Réf. DPC : 2043-0090/01/2019-405PR (corr. DPC : A. EVEN)

Objet : BRUXELLES. Rue aux Laines 50 - Demande de permis unique portant sur la division d'un logement unifamilial en trois unités de logements, la rénovation de la façade avant à l'identique, la transformation de la façade arrière - Avis conforme de la CRMS

En réponse à votre demande du 15/03/2020, nous vous communiquons ***l'avis conforme favorable sous conditions*** émis par notre Assemblée en sa séance du 08/04/2020.

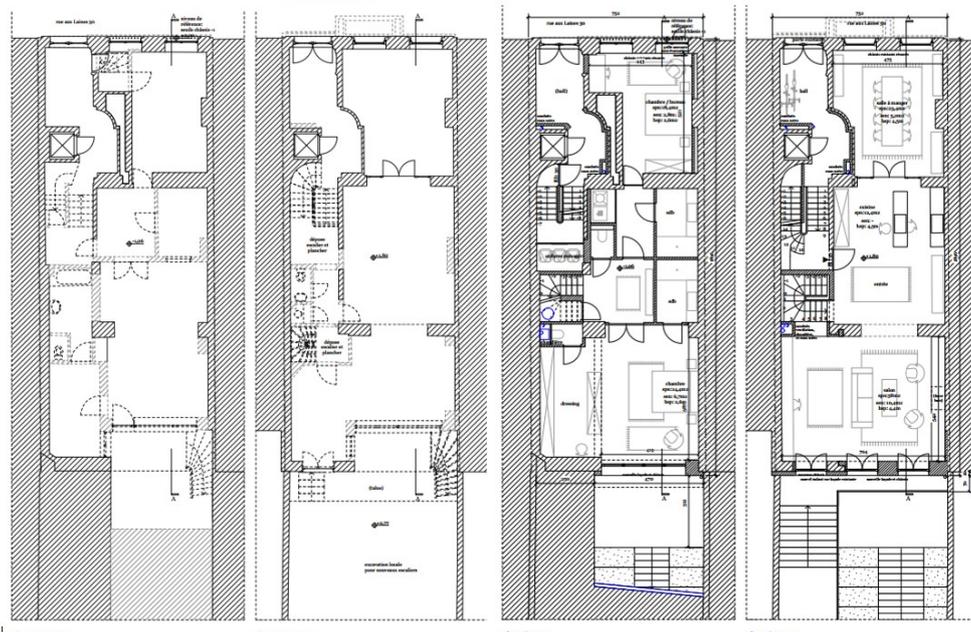
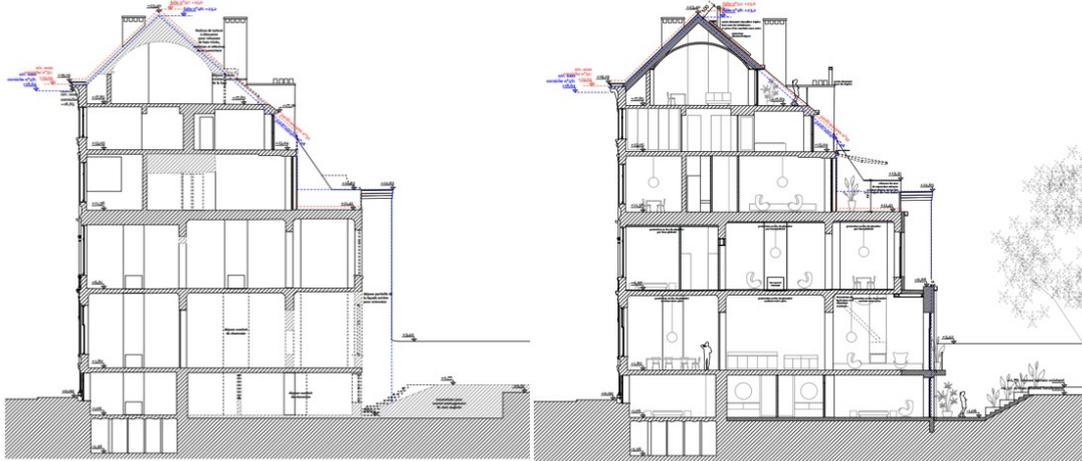
Une extension du volume arrière est prévue au niveau du rez-de-chaussée et du sous-sol qui s'aligne sur l'annexe existante et dépasse de 16cm le mitoyen le plus profond (n°48) par l'ajout de l'isolant et de la finition. Cette extension augmente la superficie habitable du duplex (Rez et R-1). Les dimensions des châssis et la composition de la travée de gauche sont modifiées, changeant ainsi la lecture de la façade. Un enduit de « finition minérale de teinte claire » sera appliqué sur l'ensemble des maçonneries tandis que les châssis, en partie renouvelés, ainsi que les ferronneries seront peints de teinte sombre. Au niveau du

versant arrière de toiture, la partie basse est ouverte plus largement pour agrandir la terrasse existante, tandis que des panneaux photovoltaïques sont placés en partie haute.

*Si la façade et le versant de toiture avants sont restaurés dans leur état d'origine - la CRMS s'en réjouit - la division du logement unifamilial en trois unités de logements entraîne toutefois d'importantes modifications en façade arrière et à l'intérieur (démolition de l'escalier, nombreux réaménagements intérieurs et cloisonnements...) portant atteinte à la qualité patrimoniale du bien. **La CRMS ne souscrit pas à l'ampleur des interventions et demande d'adopter une attitude plus respectueuse du patrimoine à l'intérieur et à l'arrière. Bien que non classées, ces parties de la maison ont aussi une valeur patrimoniale. L'arrière de l'immeuble est en outre situé dans le périmètre de la zone de protection du Palais d'Egmont, classé. La CRMS n'est pas favorable à la modification du versant de toiture, qui fait perdre la lisibilité du versant de toiture, ainsi qu'à la modification de la composition (organisation et dessins de châssis) de la travée de gauche, perdant l'homogénéité de traitement des façades arrières. La CRMS souhaite également que les châssis conservent une teinte claire, similaires à l'existant et aux maisons voisines.***

Lors de l'achat des maisons rue aux Laines (n°12 à 54) par la Régie dans les années 1980, des prescriptions avaient été établies, tant pour les travaux relatifs aux maisons que pour les façades arrières, toutes visibles depuis le Parc d'Egmont classé. Comme la CRMS le précisait dans le cadre d'un avis du 07/11/2018 pour un bien situé au n°26 de la rue (BXL21007_628_laines_26), l'objectif de ces prescriptions était que les façades arrières, toutes visibles à partir du parc d'Egmont classé soient rénovées ou transformées de manière homogène avec respect pour la hauteur de corniche, le gabarit, la profondeur de bâti, le jeu des volumes et la différence de hauteur de travées.

Pour ce qui est de l'extension des étages inférieurs, la CRMS ne s'y oppose pas, ces modifications n'étant pas visibles depuis le Parc d'Egmont. La CRMS ne s'oppose pas non plus à la pose de panneaux photovoltaïques, ceux-ci s'inscrivant dans le pan de toiture, à condition que la tonalité s'apparente au maximum à celle du revêtement de toiture.

Bien que non classées, ces parties de la maison ont aussi une valeur patrimoniale. La CRMS n'est donc pas favorable à la modification du versant de toiture, qui fait perdre la lisibilité du versant de toiture, ainsi qu'à la modification des châssis de la travée de gauche. La CRMS demande donc le maintien de la toiture actuelle et des dimensions des châssis de la travée de gauche. Les châssis devront conserver une teinte claire, similaires à l'existant et aux maisons voisines. Pour ce qui est de l'extension des étages inférieurs, la CRMS ne s'y oppose pas, ces modifications étant mesurées et non visibles depuis le Parc d'Egmont. La CRMS ne s'oppose pas non plus à la pose de panneaux photovoltaïques, ceux-ci s'inscrivant dans le pan de toiture, à condition que la tonalité s'apparente à celle du revêtement de toiture.

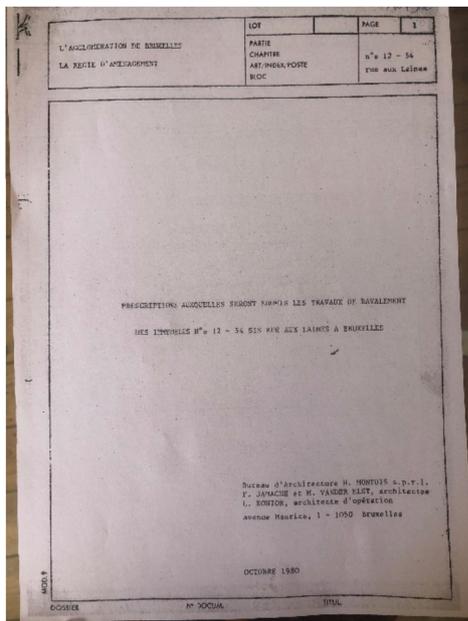
Trois impostes (C-0-3 ; C-1-3 ; C-2-3) sont actuellement aveugle en raison de la présence d'un faux-plafond intérieur. Le projet prévoit de supprimer ces faux-plafonds et de remplacer un vitrage transparent.

Ces modifications sont bénéfiques pour le bâtiment. La CRMS y souscrit.
